嘉磐惠文

申請日期 年 月 日 戶別 5 樓 C 戶

C戶 建築平面圖(套上層樑)

客戶工程變更單

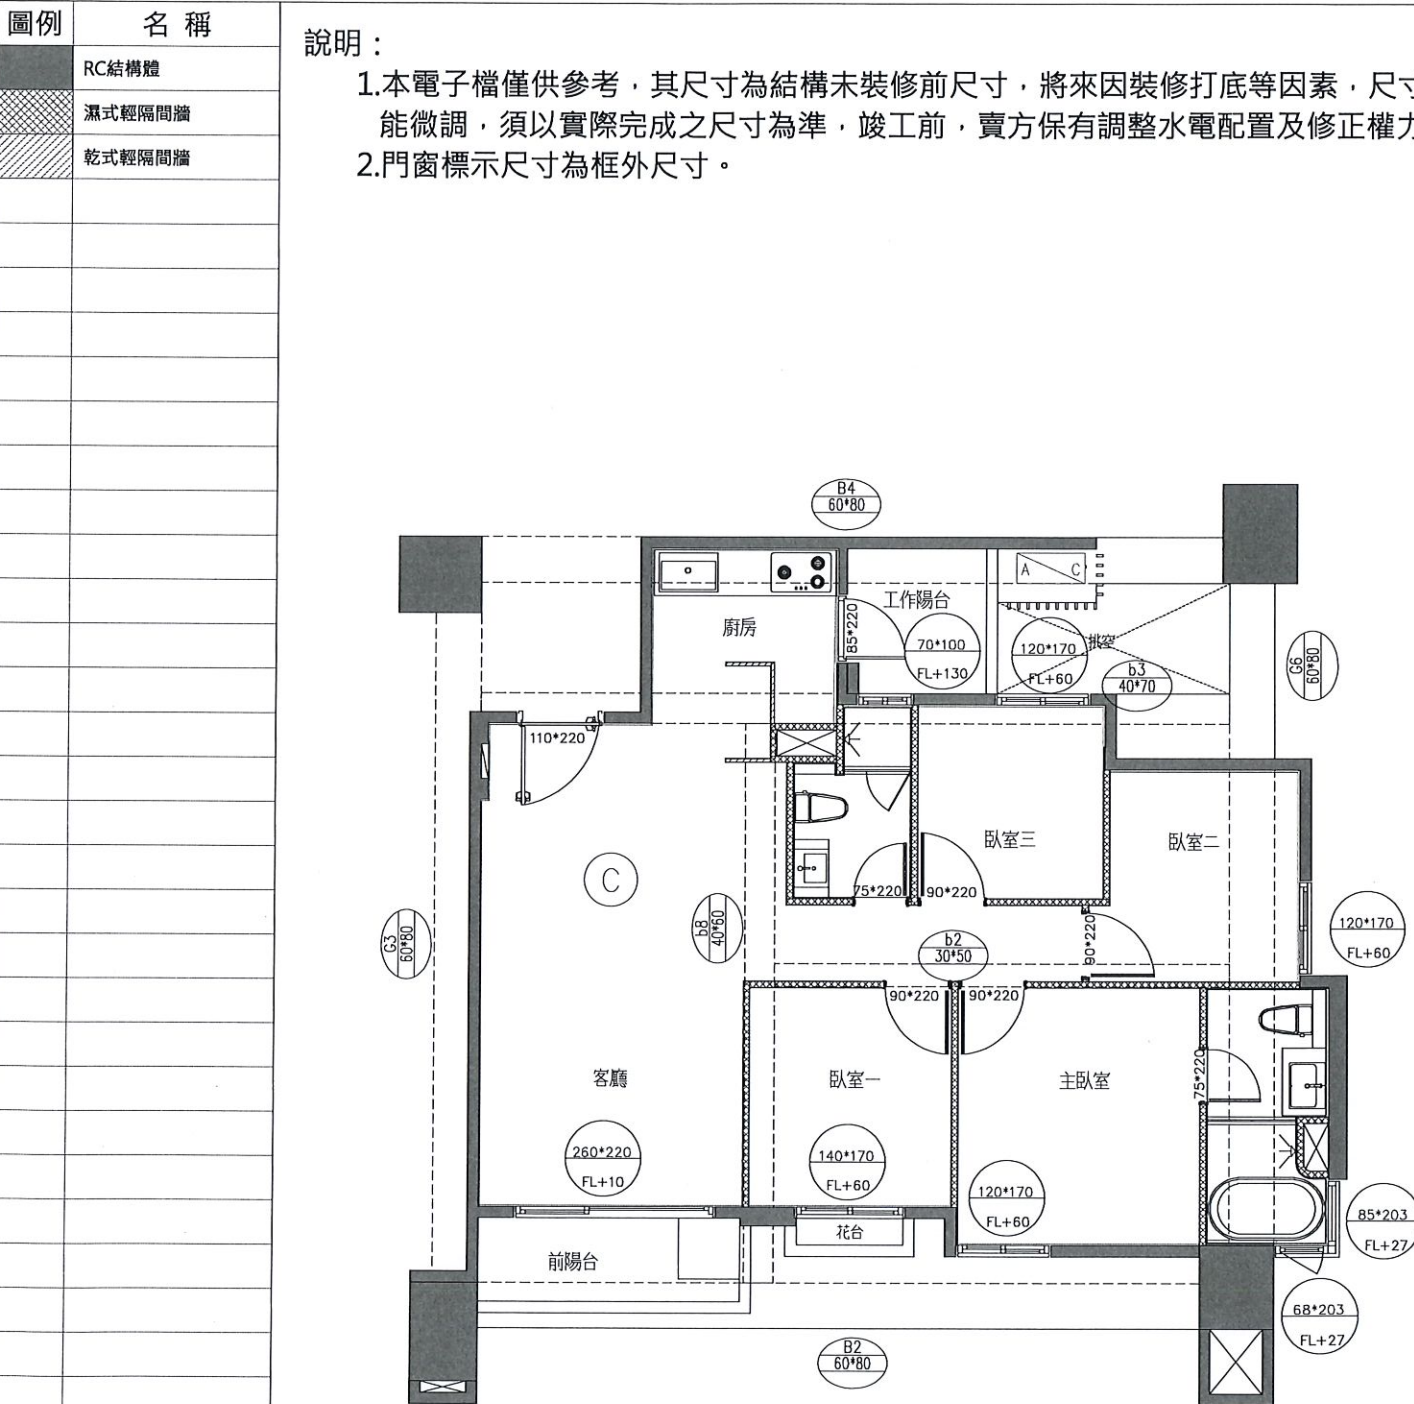
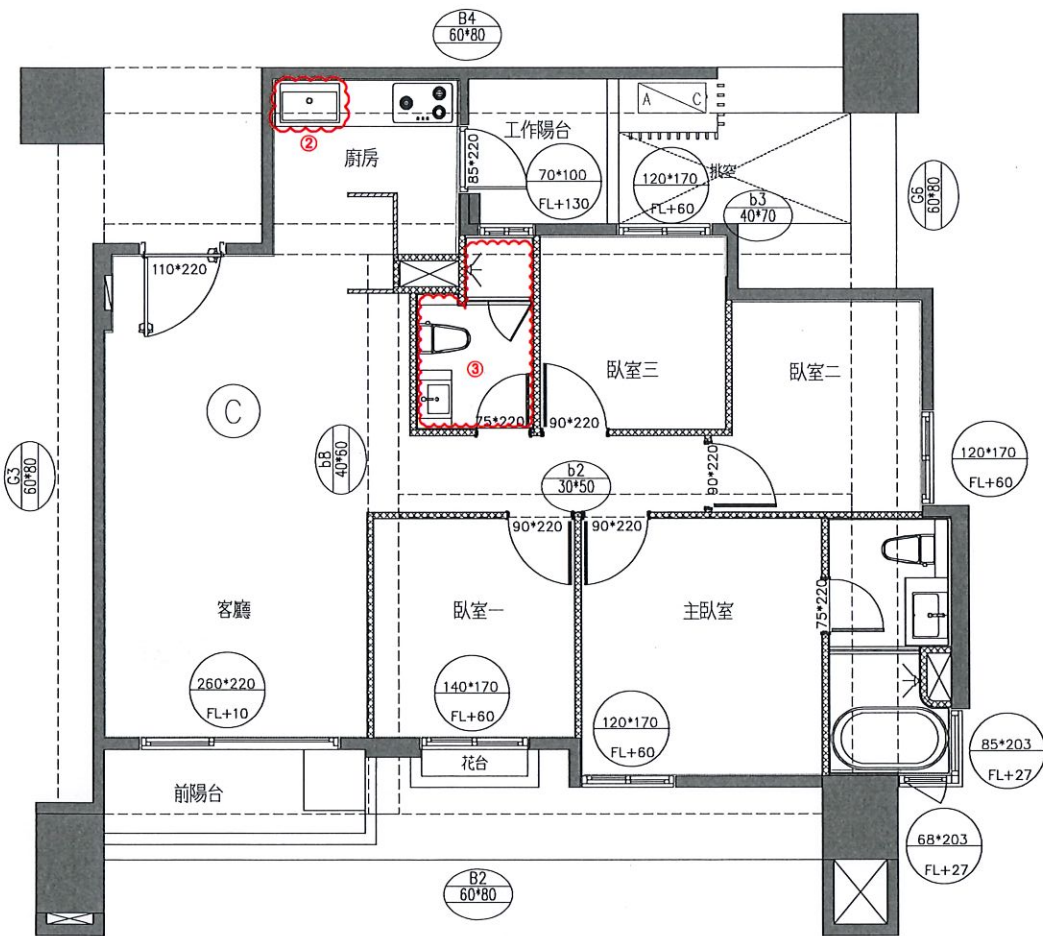
- 1.全室升級防霾紗窗
- 2.廚具水槽選色(灰)+下坎
- 3.客浴地,壁磚變更為主浴地,壁磚(包含門檻)
- a.客浴掛鏡變更為主浴掛鏡
- b.抽風機變更為暖風機
- c.客浴馬桶變更為主浴馬桶

C戶 地坪材質範圍示意平面圖

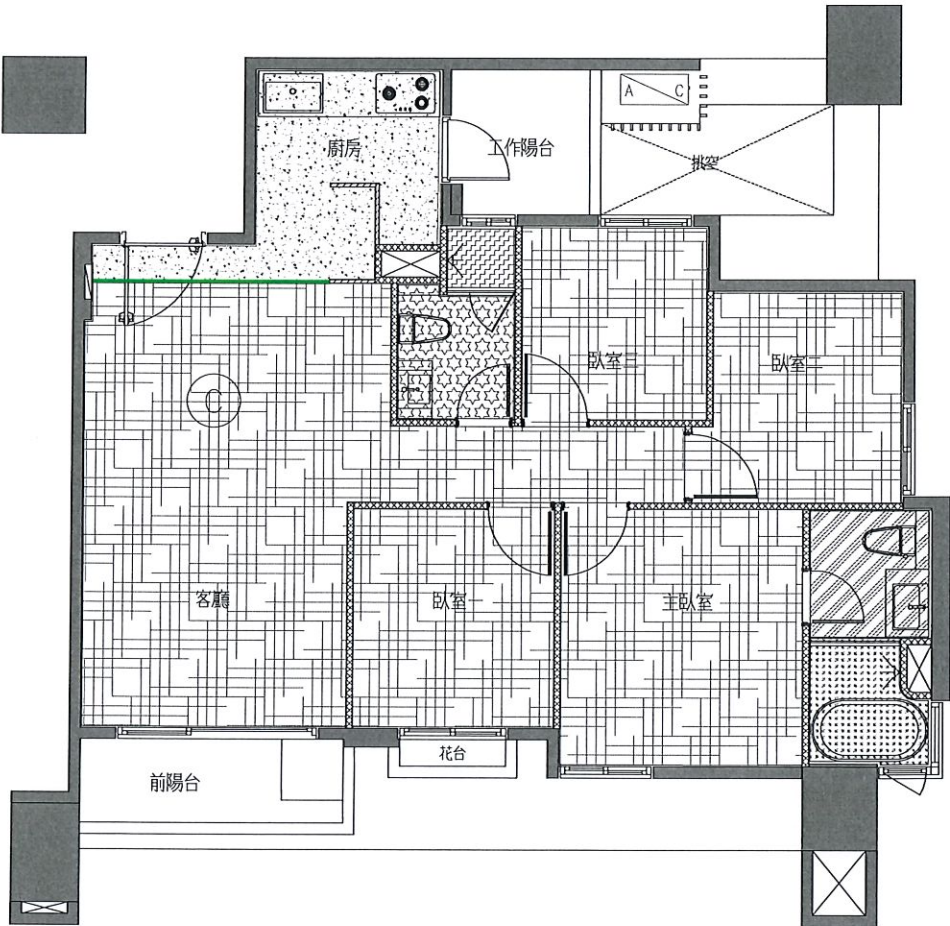
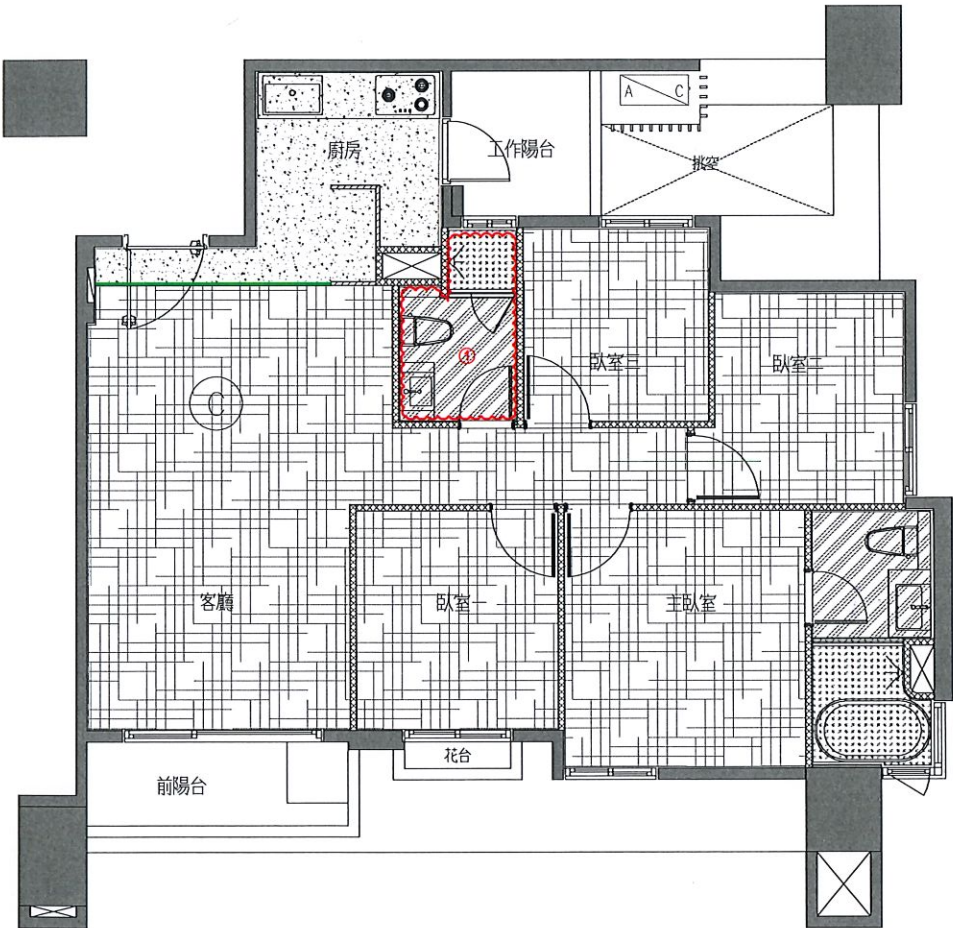
1.客浴地、壁磚變更為主浴地、壁磚

C戶 電燈開關及迴路示意圖(套上層樑)

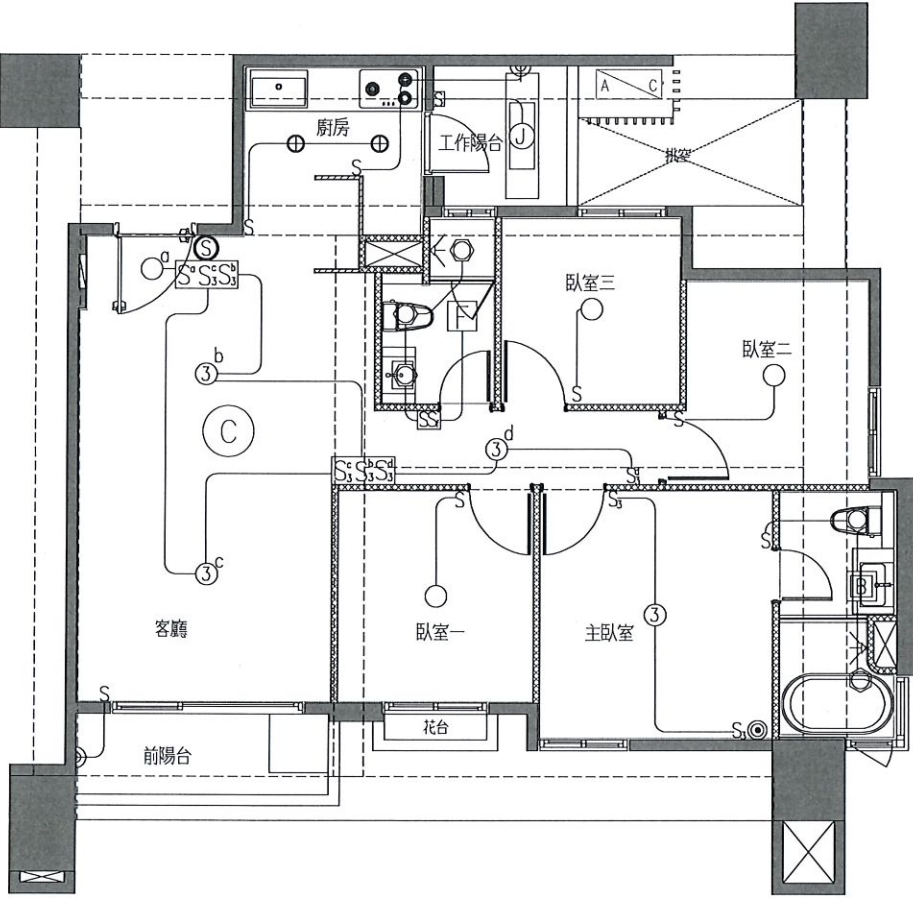
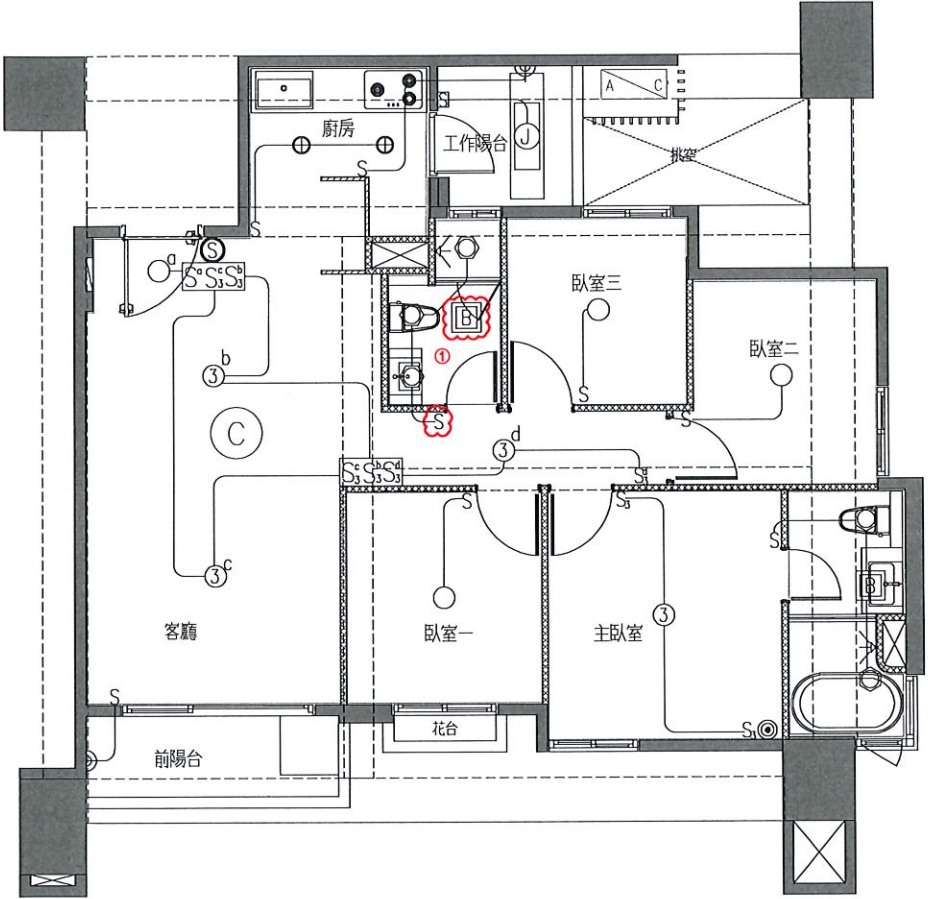
- 變更事項記錄：
- 1.客浴抽風機更換為暖風機
 - a.追加暖風機220V迴路
 - b.客浴抽風機開關取消

C戶 插座及弱電位置示意平面圖

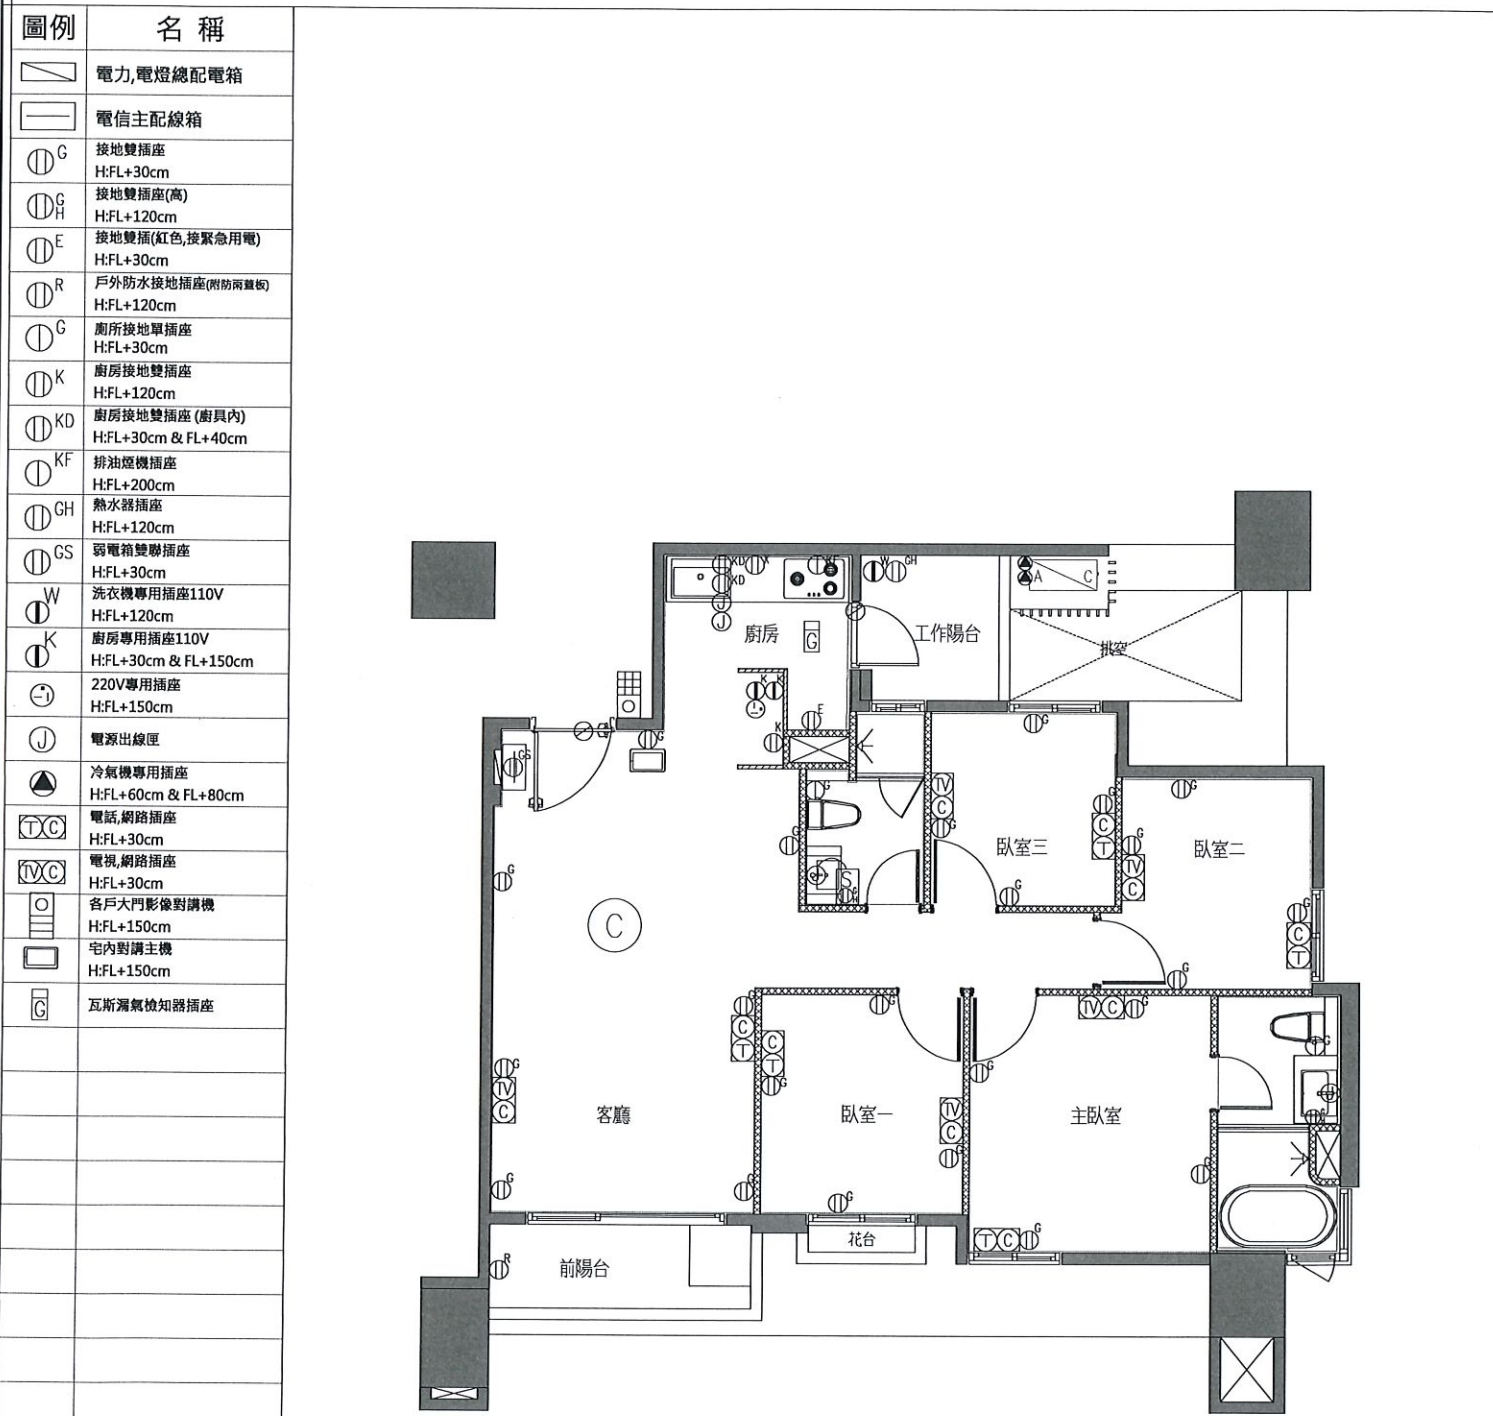
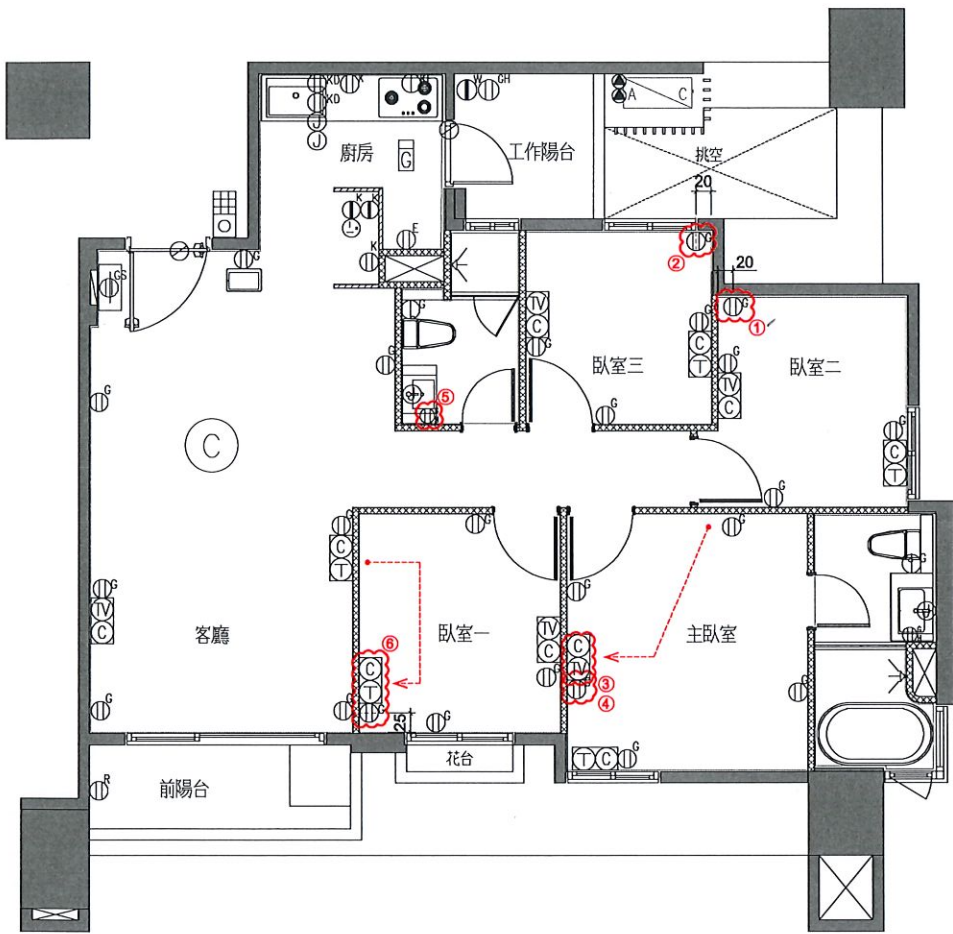
- 變更事項記錄：
- 1.臥室二 110V插座位移 ×1
 - 2.臥室三 110V插座位移 ×1
 - 3.主臥室(TV,C)位移 ×1
 - 4.新增110V插座x1
 - 5.客浴除霧掛鏡開關取消
 - 6.臥室一(TV,C) 110V插座位移

C戶 冷氣套管及排水位置示意圖(套上層樑)

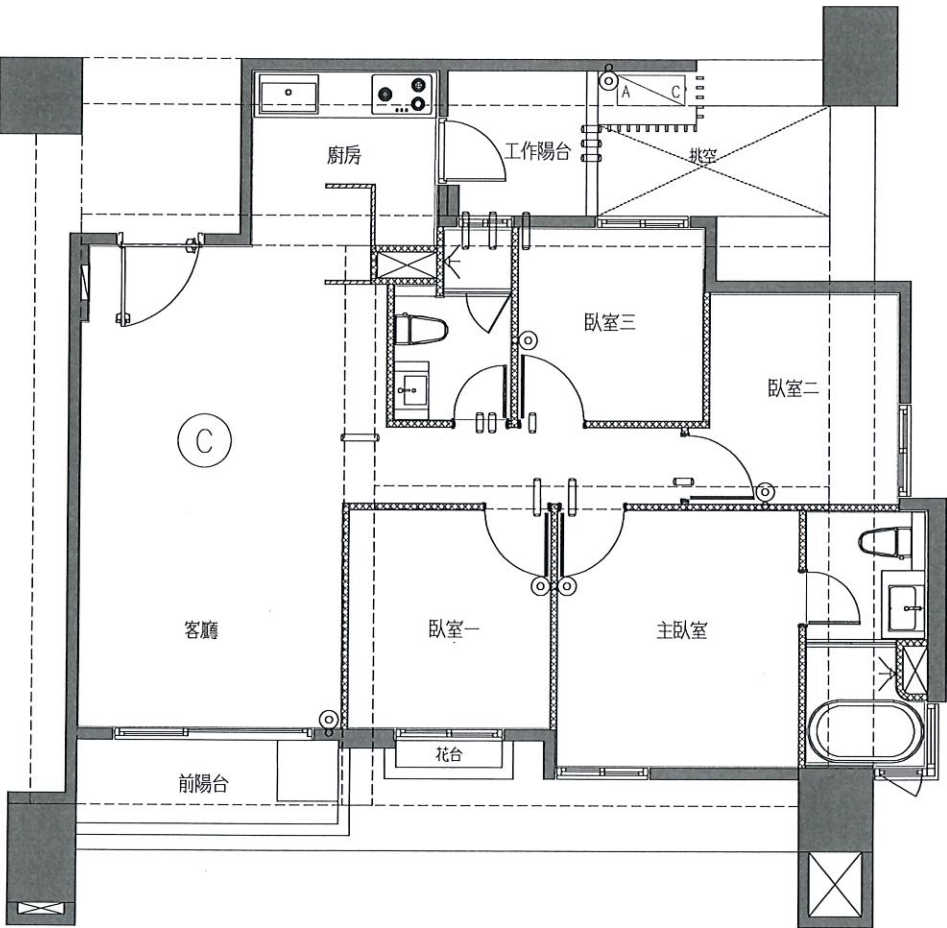
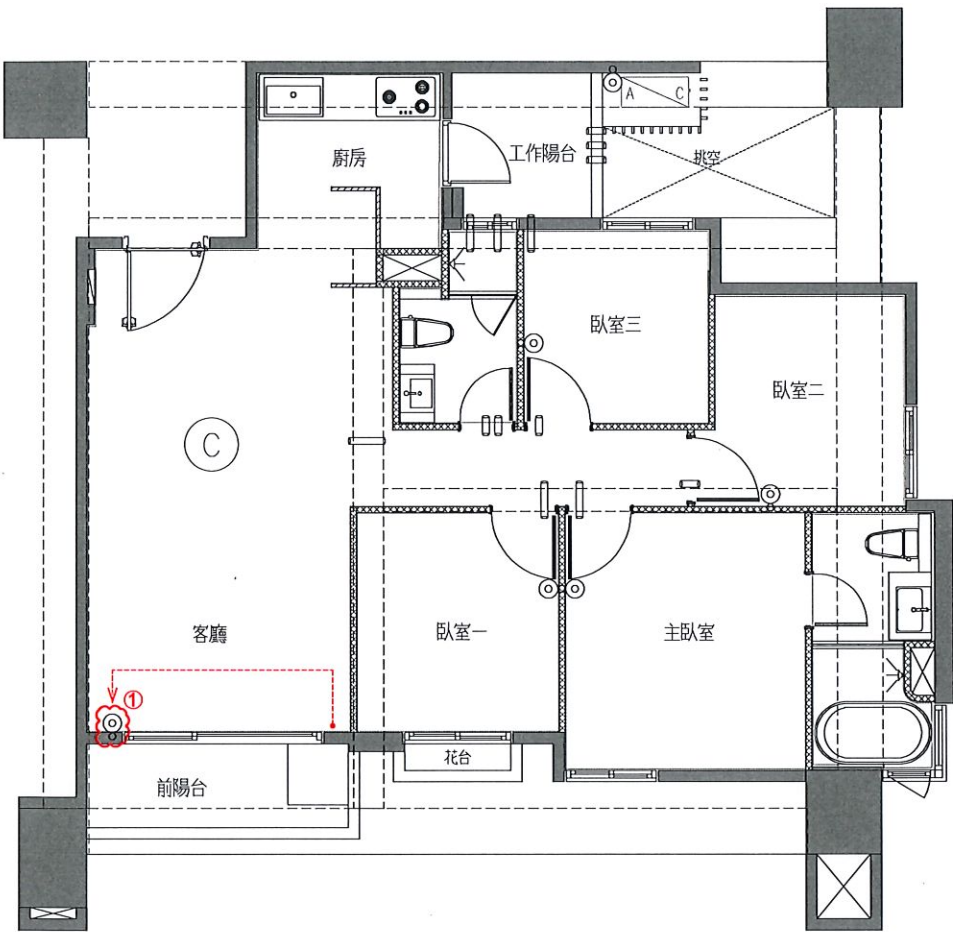
1.冷氣排水位移
